福井井国見岳における風力発電事業（仮称） 環 境 影 響 評 価 準 備 書

補 足 説 明 資 料

福井く に み 風 力 合 同 会 社

風力部会 補足説明資料 目次

図1 本事業と隣接事業の風力発電機設置位置

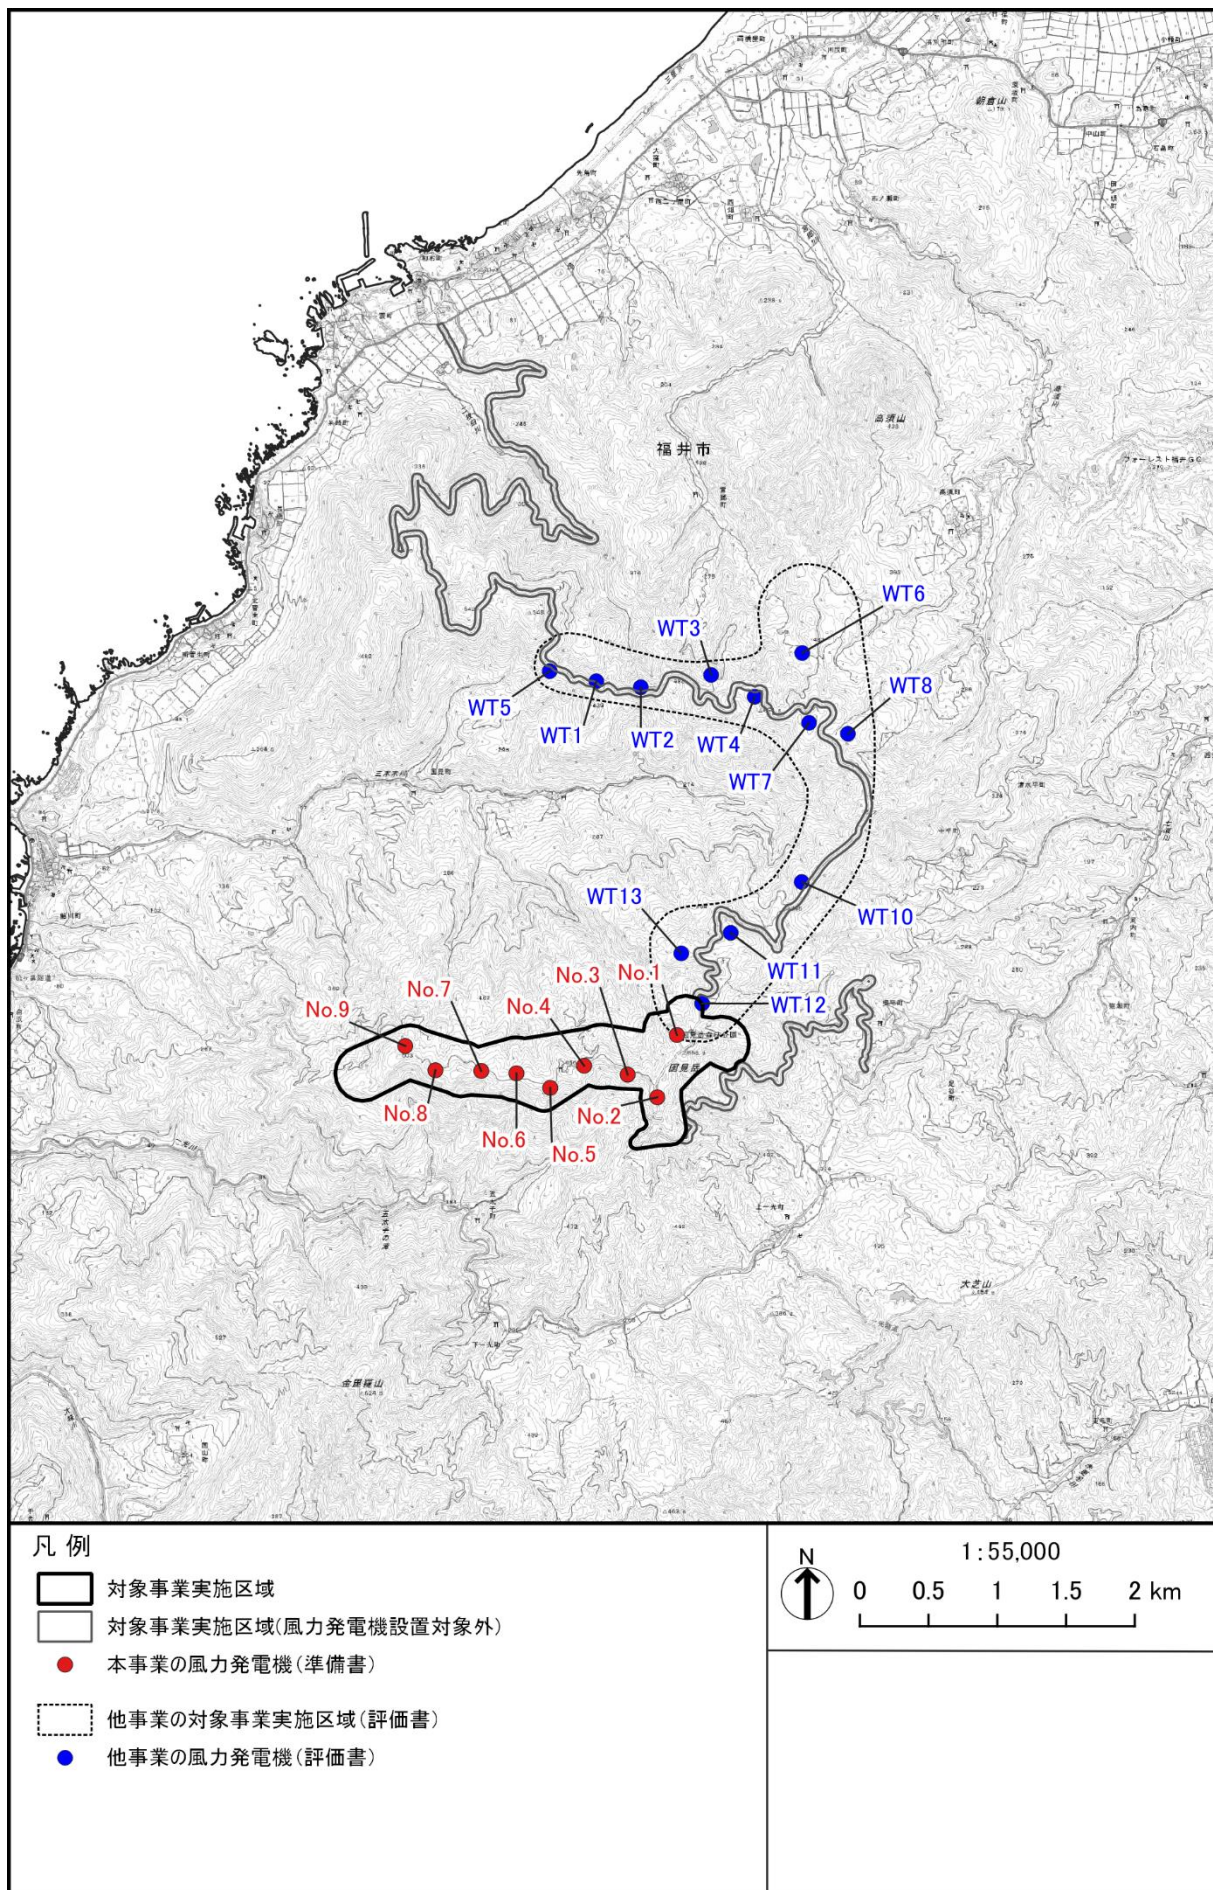
【他の風力発電事業について】近接する「（仮称）国見風力発電事業」は2023年4月評価書公告とのことですが、風車位置を示せませんか。

本事業と隣接事業の風力発電機設置位置図は、図1に示すとおりです。

図 2(1) 福井地方気象台における風配図（観測高さ：26.1m）

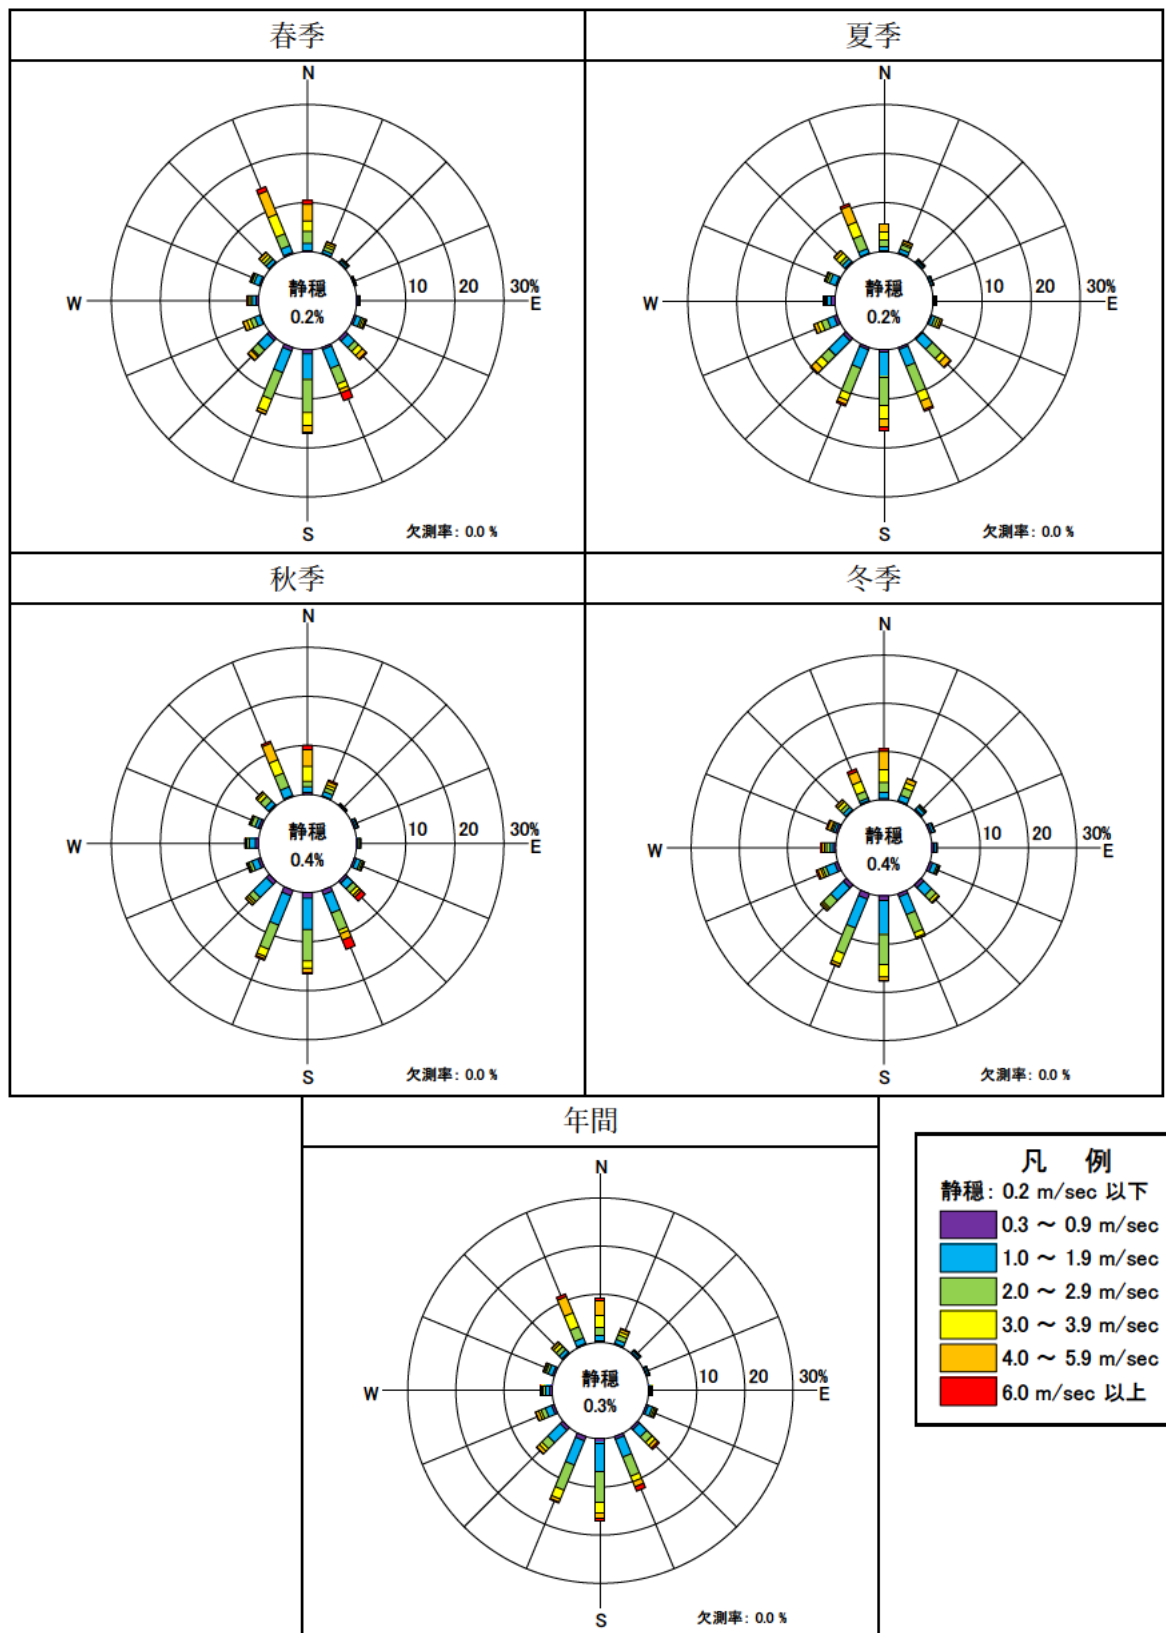
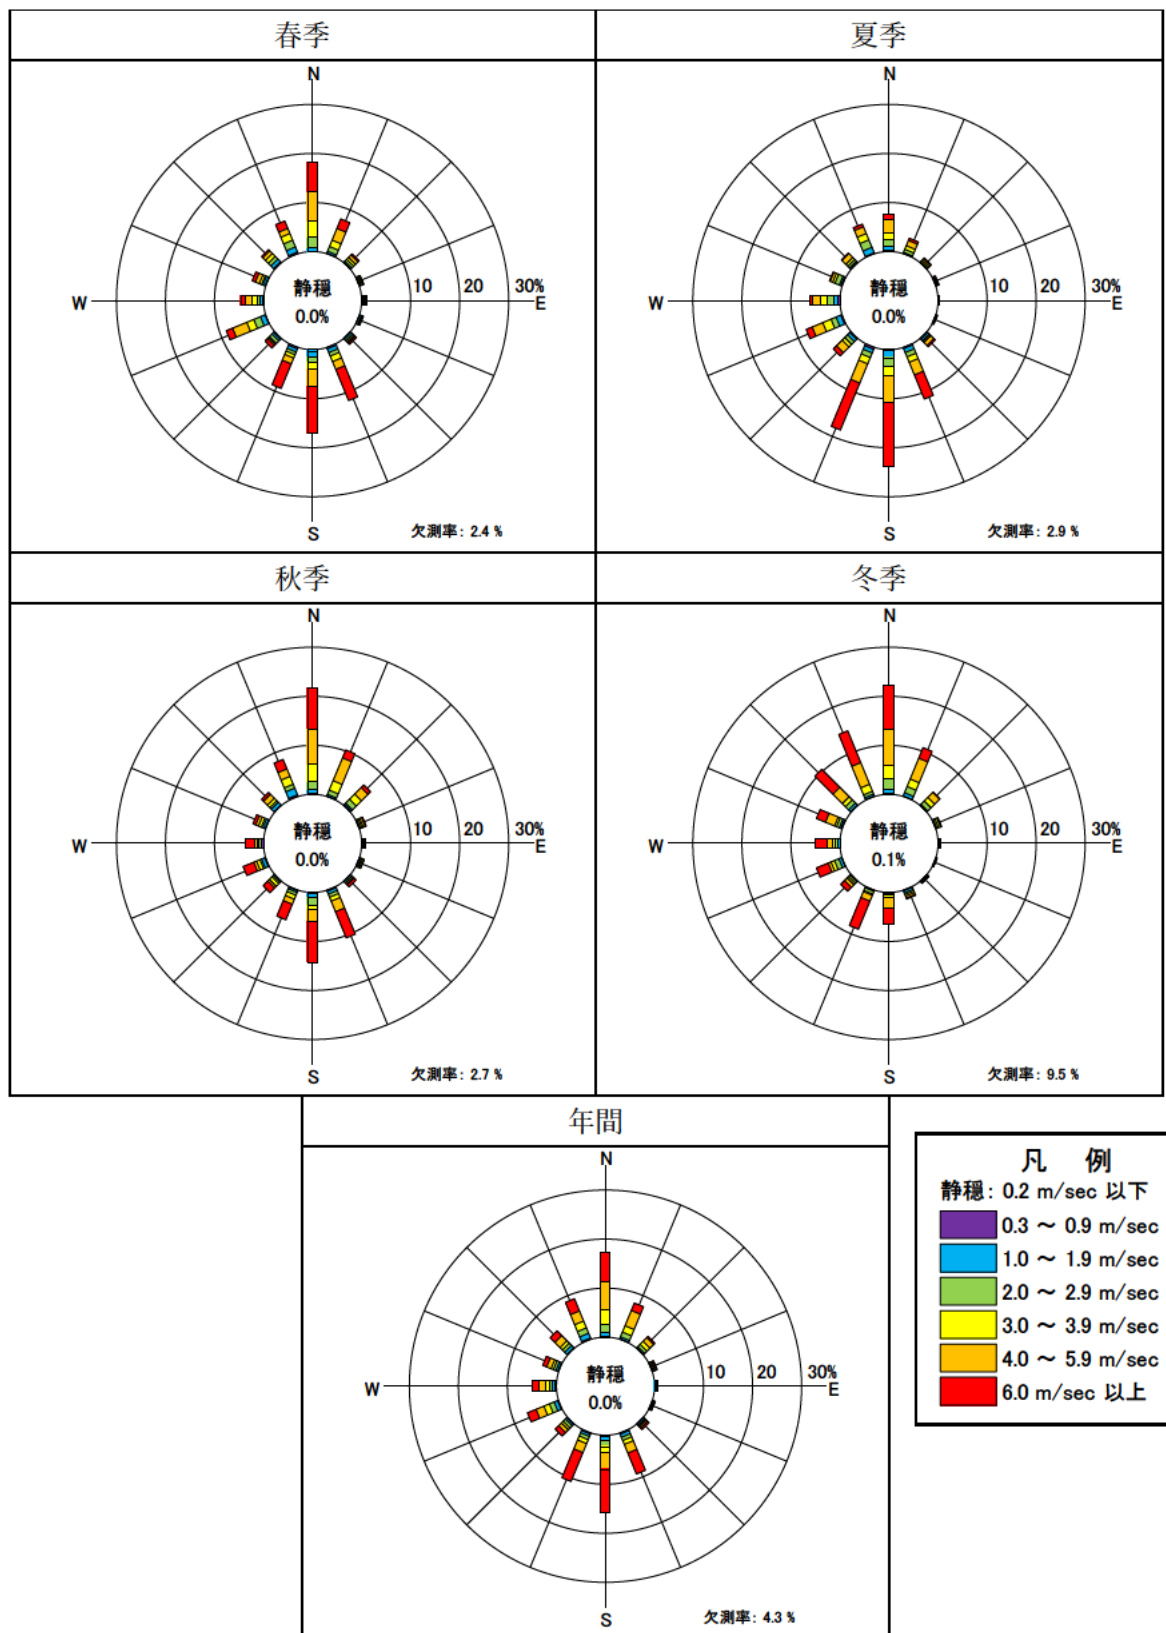
方法書時に風況観測塔の風速を用いると工事用車資材の等の搬出入のときの窒素酸化物の予測に用いると風速が過大評価になり、濃度予測が過小評価になることを指摘しています。方法書時のこの指摘に対するご回答に「実際の予測を行う前に、風況観測塔のデータと近隣の気象観測所（越廼地域気象観測所）データを比較し、風況の状況を確認した上で予測に使用する気象データを決定いたします」と回答されていますが、どうして風況観測塔のデータを使用したのでしょうか。表 10.1.1-1 によれば風況観測塔の年間全日の風速は 3.8m/s に対し、表 3.1-4(2) の 2022 年の越廼地域気象観測所の年間平均風速は 2.3m/s になっており、かなりの差があります。

また表 10.1.1-1 の全日の年間の平均風速 3.8m/s は年間の昼間の風速に等しく、夜間の風速が加味されていないように見え、また季節別でも全季節の最低値である冬季の 3.8m/s と同じ値になっています。データを再度チェックしてみてください。

越廼地域気象観測所は山間部が近接する沿岸部に位置していることから、山からの吹き下ろす風の影響を受けるものと考え、風況観測塔のデータと近隣の気象観測所のデータ比較には、福井地方気象台のデータを利用しました。

福井地方気象台の観測データおよび、風況観測塔による現地調査結果については、図 2 に示すように、同期間（2021 年 10 月～2022 年 9 月）における、同程度の観測高さにおける風配図による比較を行ったところ、南方向が卓越する等、全体的な傾向は一致する事を確認しました。

また、風速の差については、NEDO の風況マップより 70m 高さの風速を確認したところ、福井地方気象台付近（市街地）では 5.0m/s 程度、国見岳山頂付近（山間部）では 7.0～7.3m/s 程度であり、風況観測塔データと福井地方気象台データとの差についても、同様の差が生じているものと判断しました。

以上を踏まえ、準備書の予測においては、より事業実施区域に近い実測データである風況観測塔のデータを使用する事としました。

図 3(1) 累積的影響の等時間日影予測結果 (年間)

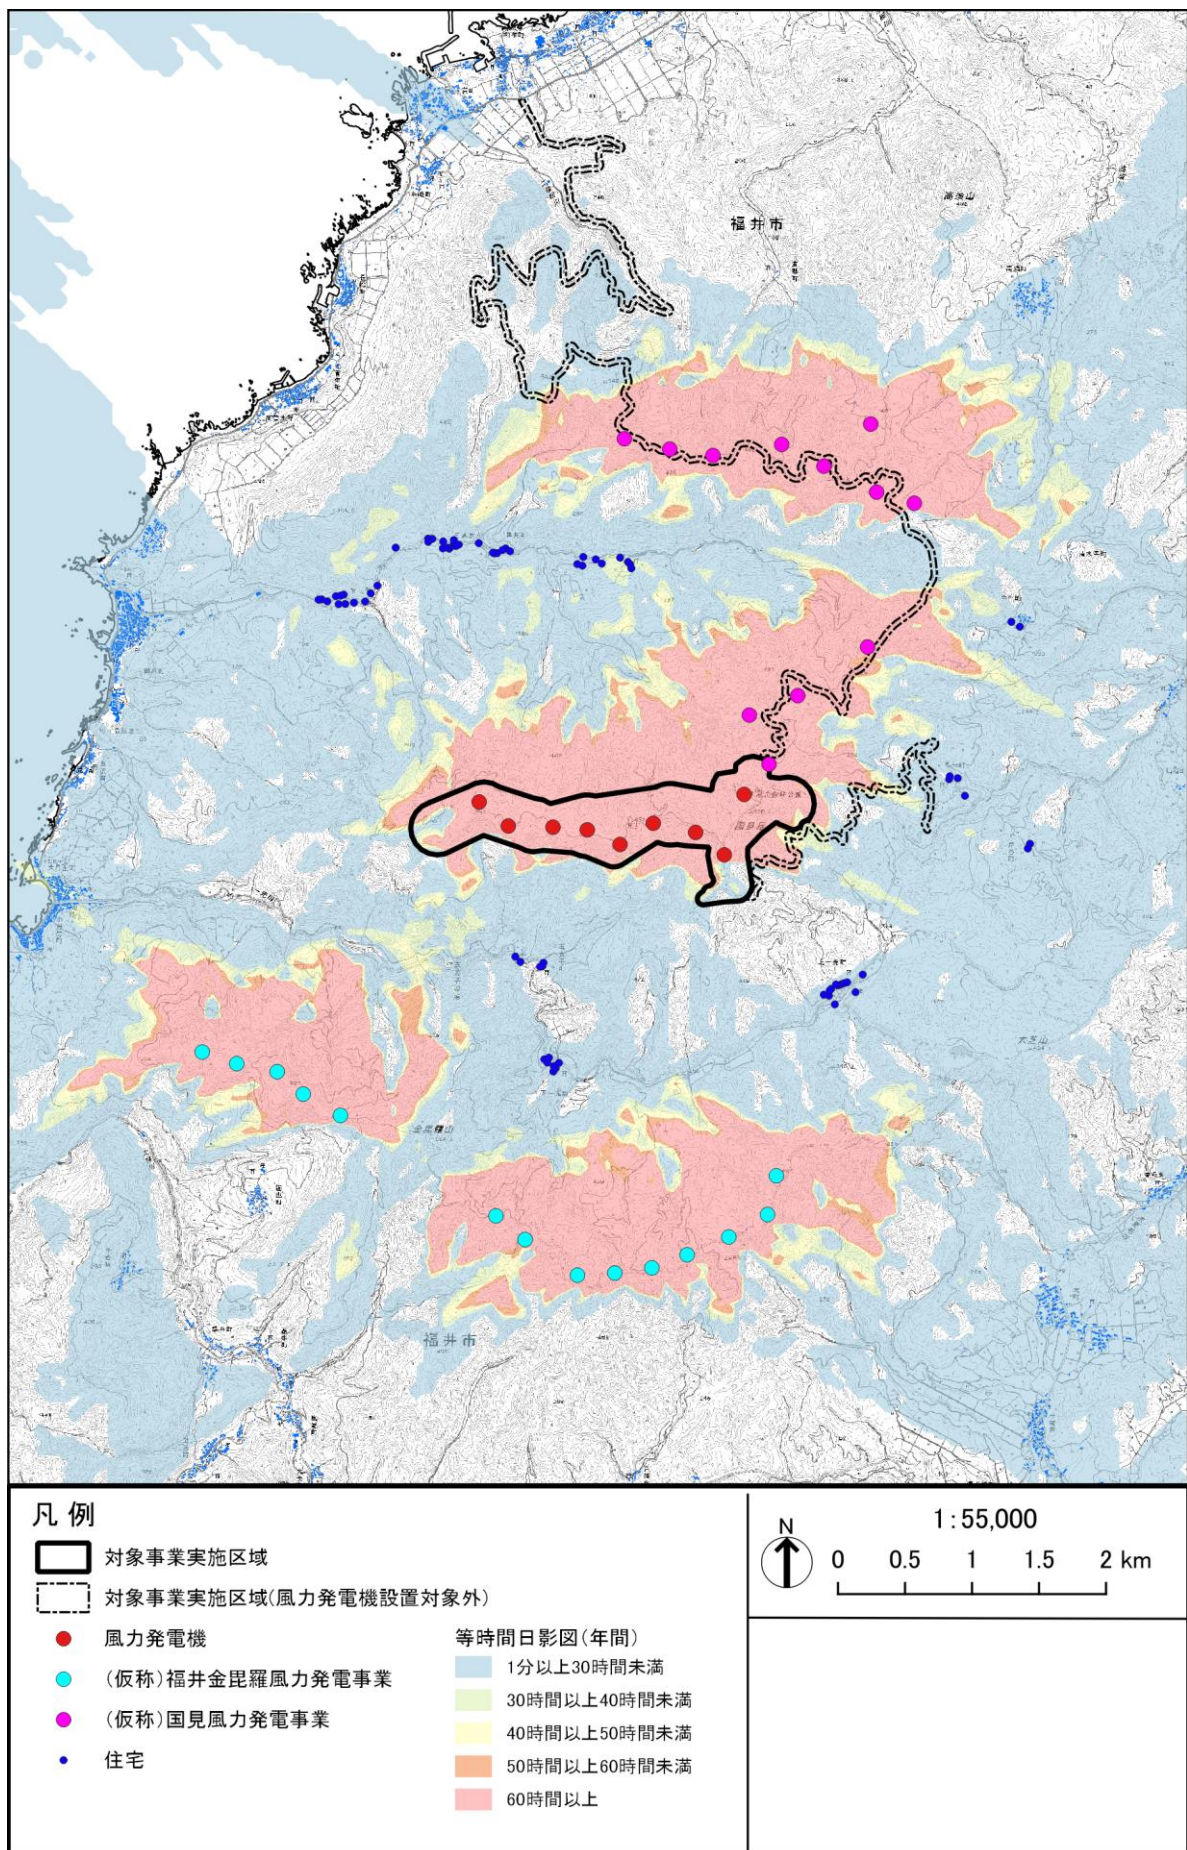
累積影響の等時間日影予測結果（年間）及び等時間日影予測結果（1 日最大）の図も示してください。

累積的影響の等時間日影予測結果（年間）及び等時間日影予測結果（1 日最大）の図は、図 3 に示す通りです。
